Ferme éolienne de Voulmentin – Argentonnay – Energie SAS

Communes de Voulmentin et Argentonnay (79)

## Compléments au dossier de demande d'Autorisation Environnementale

Juillet 2023

Carte 1 : Localisation des zonages U et AU

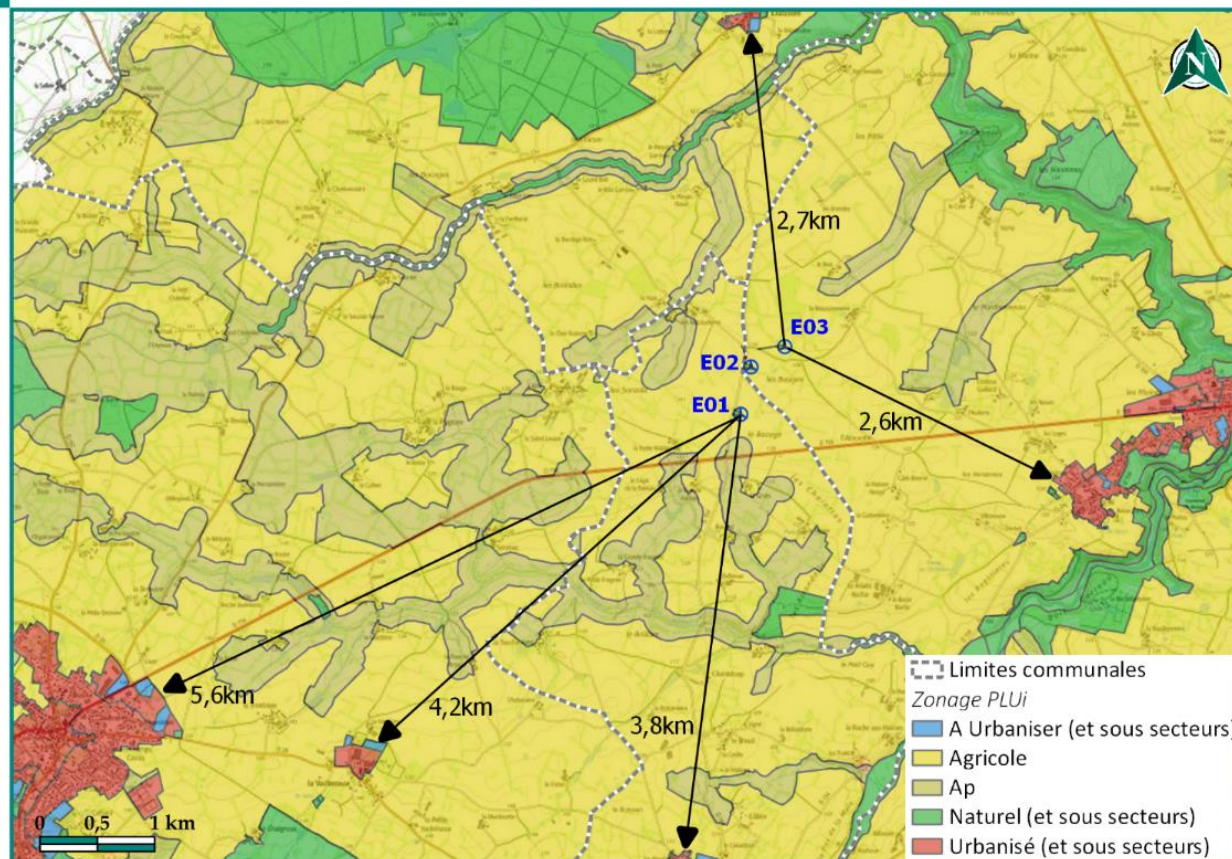
\* L'étude présente en p.214 un tableau des distances entre les hameaux et l'éolienne la plus proche. Il conviendrait de compléter ce tableau en ajoutant le nombre de résidences dans chacun de ces hameaux, voire une estimation de la population qu'elles accueillent. Par ailleurs, la partie 3.7.3.1 doit être complétée par une carte des distances entre l'éolienne la plus proche et les zones destinées à l'urbanisation définies dans le document d'urbanisme en vigueur (art L.515-44 du code de l'environnement).

Le document d'urbanisme en vigueur sur les communes d'implantation est le PLUi de la Communauté d'Agglomération du Bocage Bressuirais. Les 3 éoliennes qui composent le projet ainsi que le PDL sont implantés en zone Agricole A. Il est énoncé au sein du règlement du PLUi de la Communauté d'Agglomération du Bocage Bressuirais : « *Sont admis dans la zone A, les installations classées pour la protection de l'environnement (ICPE) nécessaires à l'activité agricole ou pour les équipements d'intérêt collectif. Les éoliennes étant considérées comme des équipements d'intérêt collectifs, elles sont autorisées sur ce secteur.* »

Les zones à urbaniser sont dites « Zone AU ». Elles correspondent aux secteurs de la Communauté d'Agglomération du Bocage Bressuirais destinés à être ouverts à l'urbanisation.

Les zones classées comme « A Urbaniser » et « Urbanisée » les plus proches sont situées au niveau du bourg de Boësse, à 2,6 km à l'est de l'éolienne E03, et du bourg d'Etusson, à 2,7 km au nord de l'éolienne E03. Ci-dessous est présenté la carte d'éloignement entre les éoliennes du projet et les premières parcelles constructibles ou construites telles que définies par le document d'urbanisme :

Carte 2 : Contexte éolien de l'aire d'étude éloignée et axe de migration

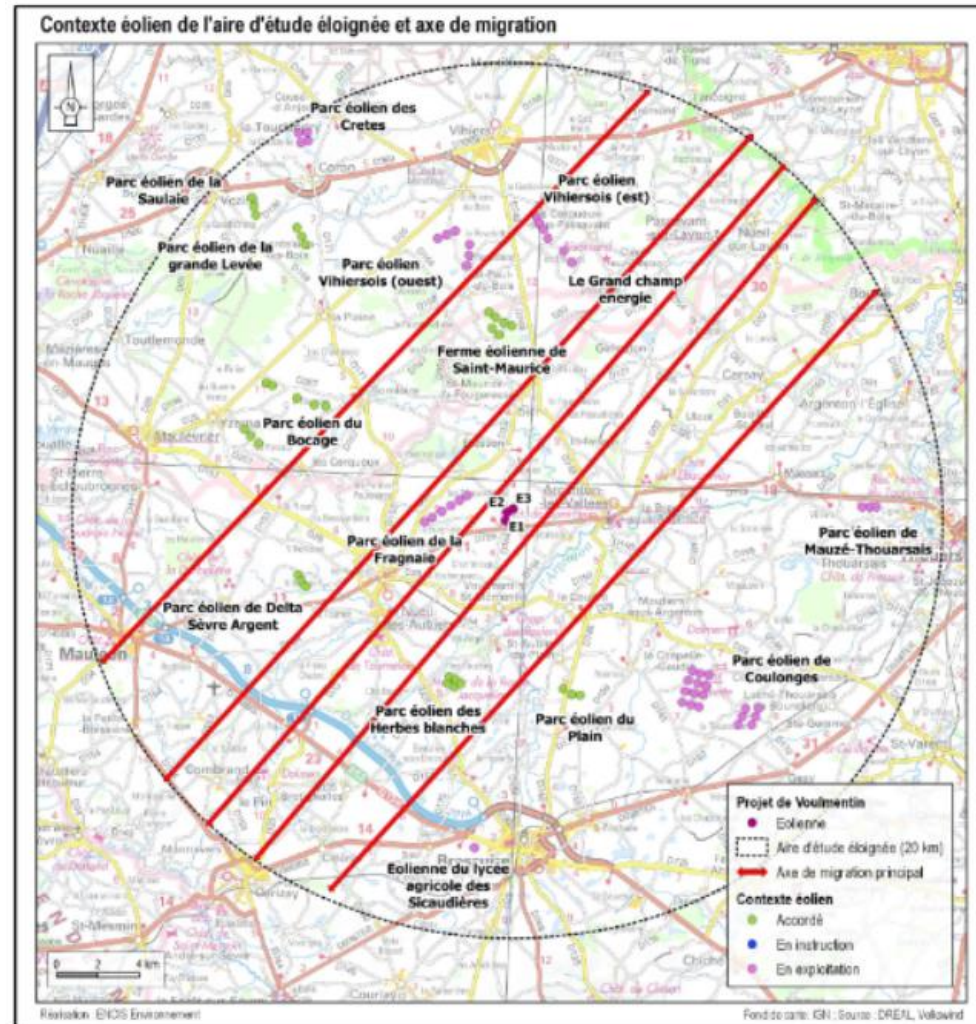
\* Les axes de migration connus et estimés dans les inventaires doivent être identifiés sur des cartes. Il convient également d'y faire figurer l'effet barrière cumulé. Ces axes doivent être comparés aux corridors écologiques d'importance régionale identifiés dans le SRCE 2015, schéma aujourd'hui annexé au SRADET.

Si l'on considère les axes de migration préférentiellement utilisés par les migrateurs au-dessus de l'AEI (SO/NE au printemps et NO/SE à l'automne) dans l'état initial de nos connaissances, le parc éolien de Voulmentin - Argentonny ne sera pas aligné avec celui du parc éolien de la Fragnais (axe parallèle à celui de Voulmentin – Argentonny). De plus, la distance séparant les deux parcs (1,9 km en intégrant les zones de survol des pales) est vraisemblablement suffisante pour permettre le passage des oiseaux migrateurs, quelle que soit leur taille, se déplaçant en migration (trouée recommandée de 1,25 km). Deux autres parcs sont potentiellement placés sur le même axe de migration : le Parc éolien des Herbes blanches situé au sud-ouest à 8 km et celui du Grand champ énergie, situé à 12,2 kilomètres. On notera que ces deux parcs, outre leur distance importante vis-à-vis du projet de Voulmentin – Argentonny, possèdent chacun une emprise limitée sur l'axe de migration principal en raison de leur nombre restreint d'éoliennes (respectivement cinq et trois) et de leur implantation (en grappe pour celui des Herbes blanches). De ce fait, l'impact cumulé de ces parcs avec celui de Voulmentin – Argentonny sur l'effet barrière apparaît non significatif.

Concernant l'axe de migration secondaire (nord/sud), seul le projet de la Ferme éolienne de Saint-Maurice pourrait induire un effet cumulé pour l'effet barrière.

Ce dernier possède six éoliennes implantées en grappe et est localisé à 8,4 km du projet de Voulmentin – Argentonny. Au vu de l'emprise restreinte sur cet axe de migration de ce dernier projet et de la distance séparant ces deux projets, les effets cumulés seront non significatifs.

Pour finir, les autres parcs éoliens évoqués dans un rayon de 15 kilomètres autour du parc de Voulmentin - Argentonny sont suffisamment éloignés pour ne pas engendrer d'effet cumulé. La carte ci-contre montre les voies migratoires potentielles autour du parc de Voulmentin – Argentonny et des parcs environnants. Bien que théoriques, ces routes migratoires empruntent ici des espaces supérieurs à 1 km de large (perpendiculairement à l'axe sud-ouest / nord-est). A l'échelle de l'aire d'étude éloignée, le parc éolien de Voulmentin - Argentonny permet ainsi de conserver des trouées suffisamment larges selon la bibliographie et l'effet barrière cumulé apparaît faible.

*Carte de visibilité théorique (angulaire) du projet éolien*

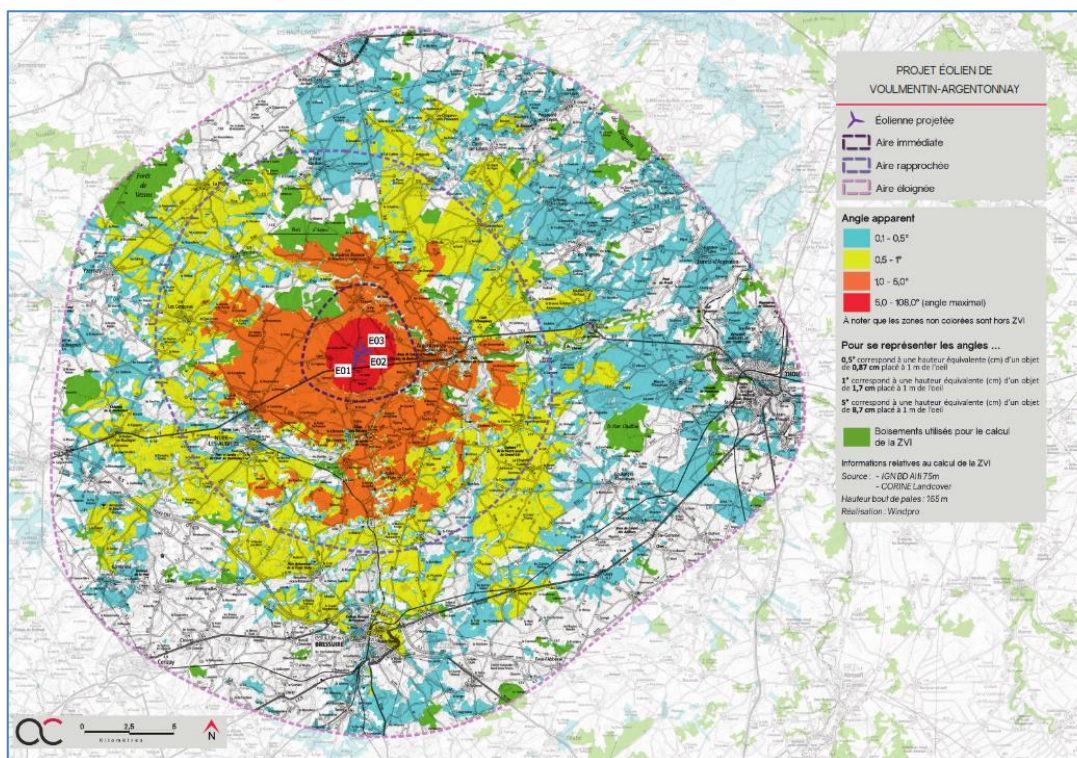
Compte-tenu d'une topographie relativement plane, l'étude paysagère pourrait utilement être complétée dans le chapitre des impacts paysagers, par une carte affichant la zone d'influence visuelle, selon le nombre d'éoliennes visibles, et la proportion visible des éoliennes.

Pour finir, la carte affichant la zone d'influence visuelle est bien présente dans l'étude paysagère (pièce 4.2) : page 140 avec une carte de visibilité théorique (binaire) et page 141 avec une carte de visibilité théorique (angulaire) du projet.

Ces cartes mettent en évidence le lien direct entre la visibilité du projet éolien, la topographie et les boisements. Les légères ondulations du relief ainsi que les quelques boisements présents réduisent l'aire de visibilité théorique. Ces résultats sont à nuancer car ils ne tiennent pas compte de nombreux filtres visuels (petits boisements, haies, bâtis...), or le projet est implanté dans un secteur bocager.
